Dossier/Project: Tholen Molenvlietsedijk woningbouw fase 1
Datum: 18-2-2022
Naam adviseur: M. van de Glind
Verzonden aan: (Gemeente Tholen)
Bijlage: -
Titel document: Archeologisch onderzoek in de Plangebieden 3^e Ontsluiting en Molenvlietsedijk fase 1 aan de Akkerweg en Molenvlietsedijk te Tholen, gemeente Tholen. Een Inventariserend Veldonderzoek in de vorm van proefsleuven gevolgd door een opgraving. (A. van Benthem ADC)

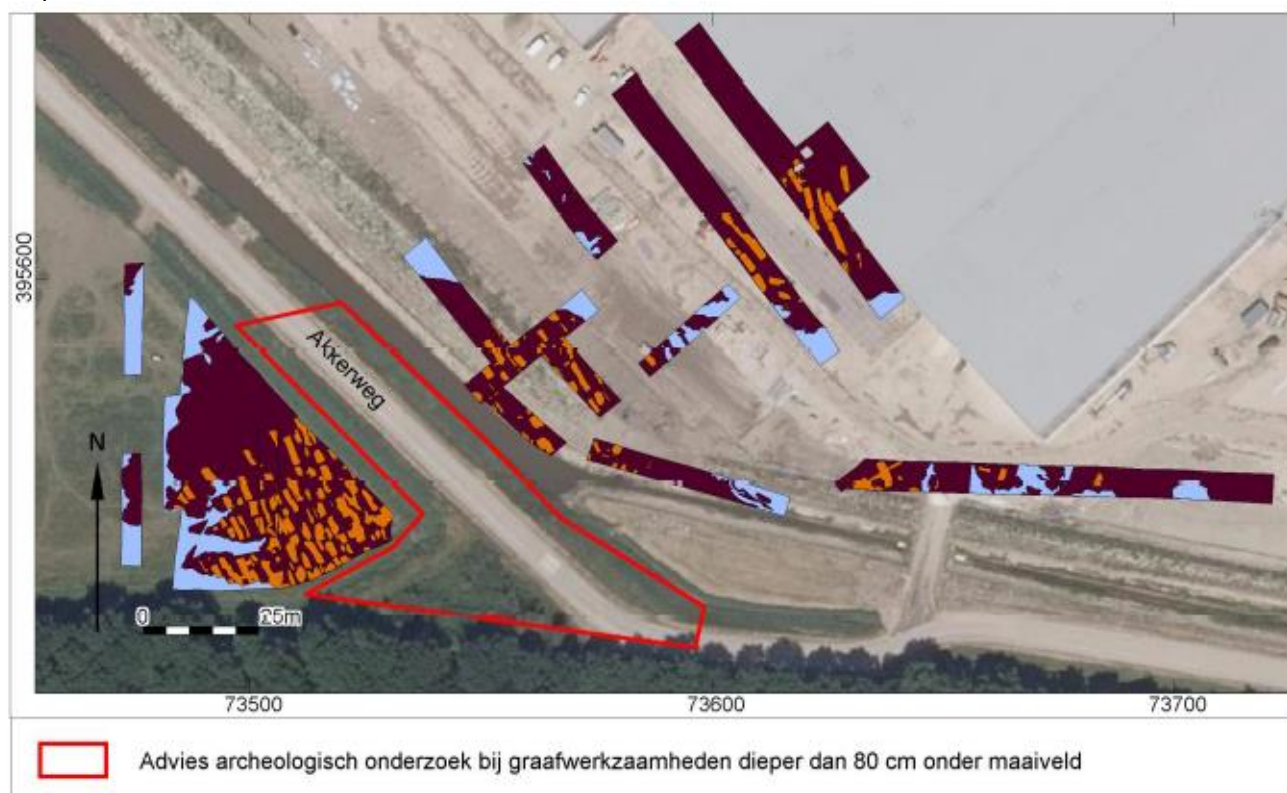
Binnen het plangebied 3^e Ontsluiting zijn in totaal 19 proefsleuven onderzocht. Eén geplande sleuf is komen te vervallen door de aanwezigheid van bomen. Op basis van de resultaten van de omliggende sleuven bleek het niet nodig deze te verplaatsen. Enkel ter plaatse van proefsleuf 12 is een zone met Romeinse veenwinningskuilen aangetroffen. Deze vindplaats is het vervolg van een eerder onderzochte vindplaats aan de andere kant van de Akkerweg binnen het bedrijventerrein. De vindplaats met Romeinse moernering is als behoudenswaardig gewaardeerd en reeds in het veld is besloten de volledige omvang van de vindplaats binnen de te graven waterberging te onderzoeken. Dit is werkput 20 geworden met een omvang van ruim 1800m². De veenwinningskuilen zijn vanaf de top van het veen ingegraven waardoor deze uit de Romeinse tijd moeten dateren. Vondstmateriaal is niet aangetroffen, evenals sporen van de bijbehorende bewoning. De bewoning die met de moernering wordt geassocieerd wordt nog altijd in de onmiddellijke omgeving verwacht, mogelijk op het tussengelegen gebied ter plaatse van de Akkerweg of iets verder naar het zuidoosten. De volledige vindplaats is tijdens dit onderzoek onderzocht voor zover de begrenzing van de bodemingrepen reiken. Verder naar het noorden zijn geen aanwijzingen die er op wijzen dat de vindplaats in die richting doorloopt.

Advieskaart (figuur 7.3 ADC-rapport met de mogelijke locatie van bewoningssporen die bij de Romeinse vindplaats hoort.

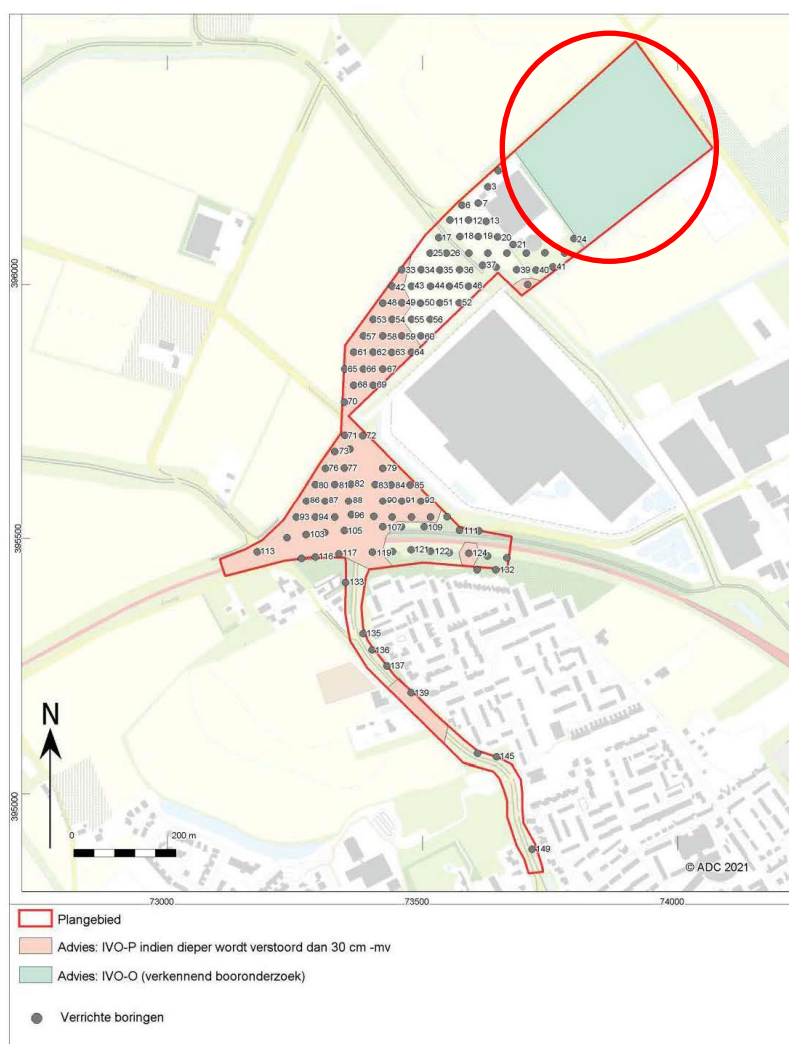
Op basis van de resultaten van het onderzoek kan worden geconcludeerd dat binnen het plangebied 3^e Ontsluiting een Romeinse vindplaats aanwezig is die bestaat uit sporen van grootschalige veenwinning. De volledige omvang van de vindplaats binnen het huidige plangebied is onderzocht waardoor in het kader van de huidige ontwikkeling geen vervolgonderzoek meer noodzakelijk is.

Hoewel binnen het onderzochte deel van het plangebied geen aanwijzingen zijn aangetroffen voor de aanwezigheid van vindplaatsen kan nooit volledig worden uitgesloten dat toch archeologische vindplaatsen aanwezig zijn. Daarom wordt wel geadviseerd de passage met betrekking tot toevallsvondsten in eventuele vergunningen op te nemen:

Ondanks dat voor het plangebied geen aanvullend onderzoek noodzakelijk is bestaat de kans dat tijdens de civiel technische werkzaamheden toch archeologische resten worden aangetroffen. Hiervoor geldt op basis van artikel 5.10 van de Erfgoedwet een meldingsplicht. Deze melding dient voor Zeeland te gebeuren bij het speciaal daarvoor ingerichte meldpunt van de Provincie Zeeland bij Erfgoed Zeeland. De melding kan gebeuren via telefoonnummer 0118-670870.
